CONCEPTO TÉCNICO No CT - 4969
Revisión de Estudio Particular de Respuesta Local
de Amplificación de Ondas Sísmicas
Artículo 7 - Decreto 193 de 2006

ENTIDAD SOLICITANTE: Arq. Adriana López Moncayo - Curaduría Urbana No.3
PROYECTO: EDIFICIO PORTOBELLO
LOCALIDAD: 1 Usaquén
UPZ: 13 Los Cedros
BARRIO: Caobos Salazar
CHIP: AAA0114LJJH
DIRECCIÓN: Calle 147 No.12-52 (Calle 147 No.22-72 antigua)
TIPO DE RIESGO: Sísmico
EJECUTOR: JEOPROBE Ltda.
FECHA DE EMISION: Septiembre 17 de 2007

El presente concepto técnico corresponde a la **primera revisión** realizada por la Dirección de Prevención y Atención de Emergencias, del informe "*Asesoría Geotécnica y Sismológica para la Evaluación de la Amenaza Sísmica del Proyecto Portobello*" elaborado por el Ing. Jorge Alberto Rodríguez, a construirse en el predio ubicado en la Calle 147 No.12-22 o Calle 147 No. 22-72 dirección antigua. El cual fue radicado el 24 de Agosto de 2007 mediante oficio ER-11006, por la Arq. Adriana López Moncayo de la Curaduría No. 3, como estudio sísmico local en cumplimiento a lo estipulado en el Decreto 193 de 2006.

Figura 1. Localización del Proyecto Portobello.

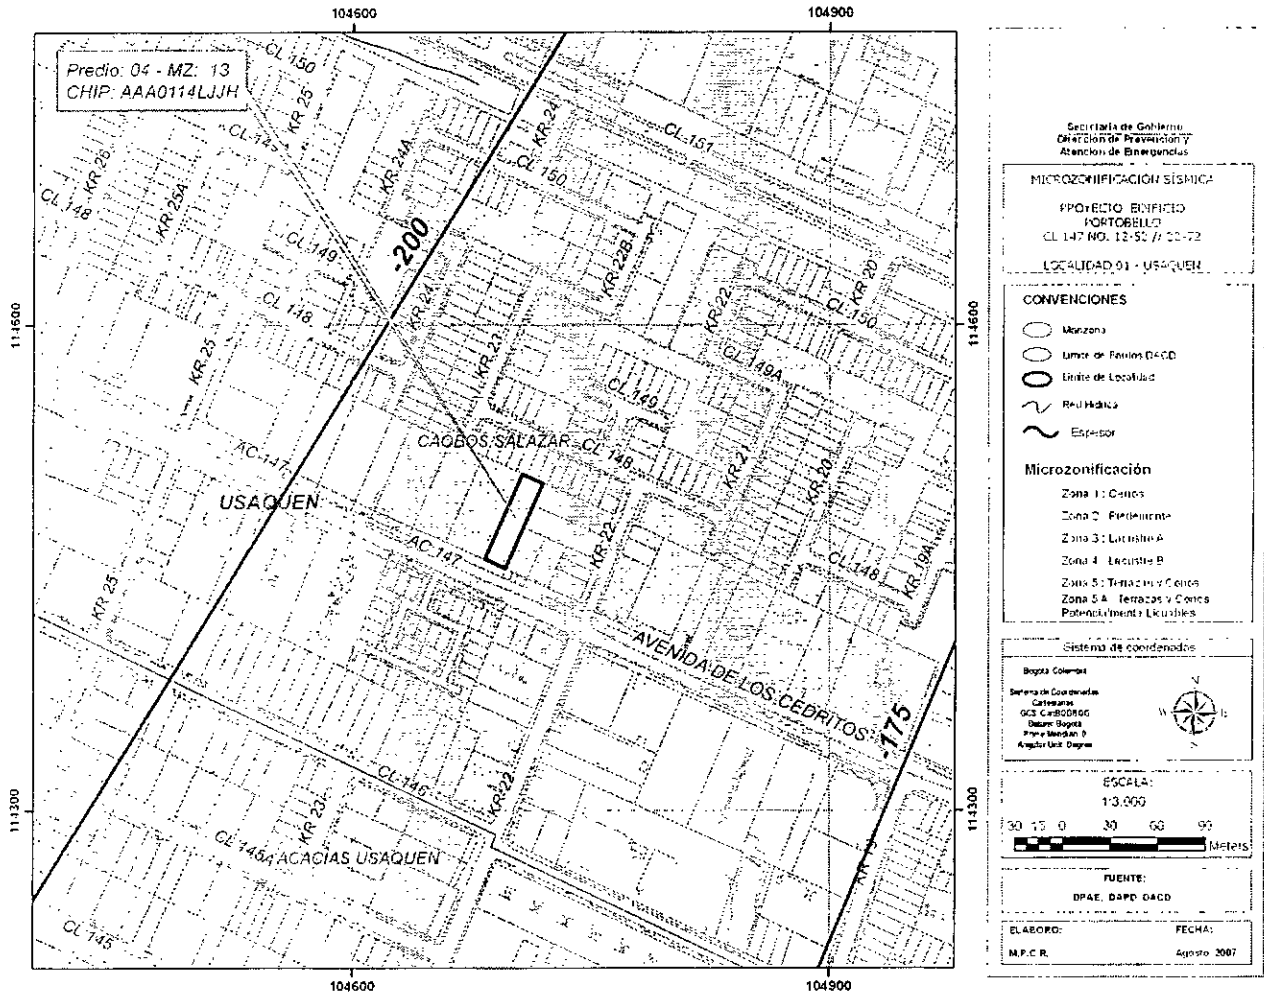
En el numeral 1.1 y 3.2, se indica que el sitio del proyecto se encuentra localizado en la Zona 3 (Lacustre A) según el decreto 193 de 2006, la cual es consistente con la localización presentada en la Figura 1 del presente concepto.

El estudio CUMPLE con este requerimiento.

Figura 2. Espectro de diseño recomendado para el proyecto Portobello

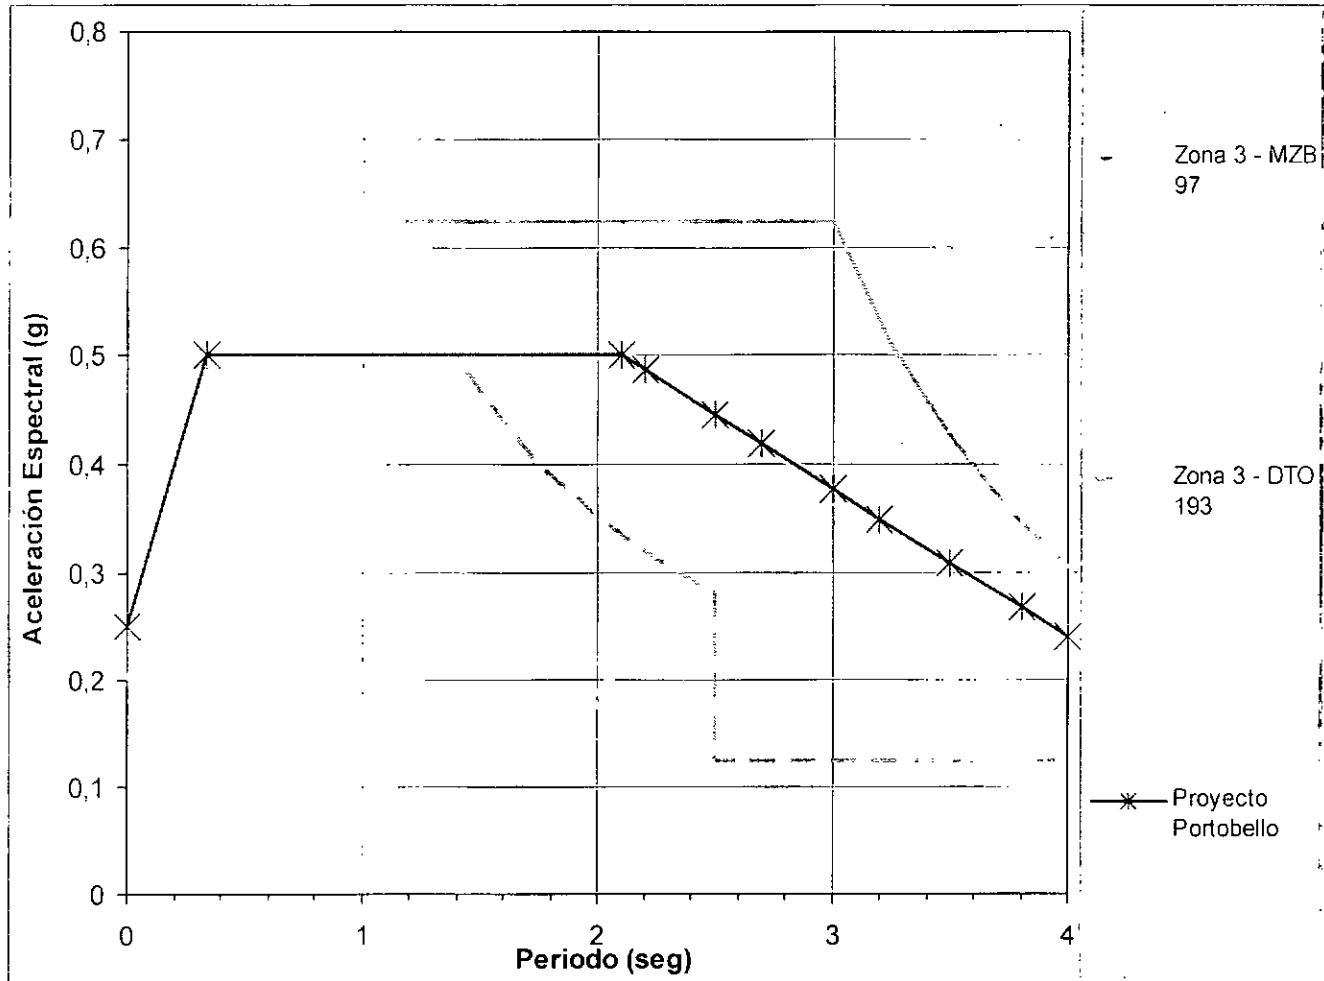
Con base en los resultados de la modelación el consultor recomienda utilizar como espectro de diseño el mostrado en las Figuras 3.21 y 3.22 del informe, el cual se presenta en la Figura 2 del presente concepto.

El espectro propuesto inicia con una S_a de 0.25 g, luego asciende hasta 0.5 g en 0.335 segundos, donde continua con este valor hasta los 2.1 segundos. Luego desciende linealmente hasta 0.24 g en 0.4 segundos.

El estudio CUMPLE con este requerimiento.
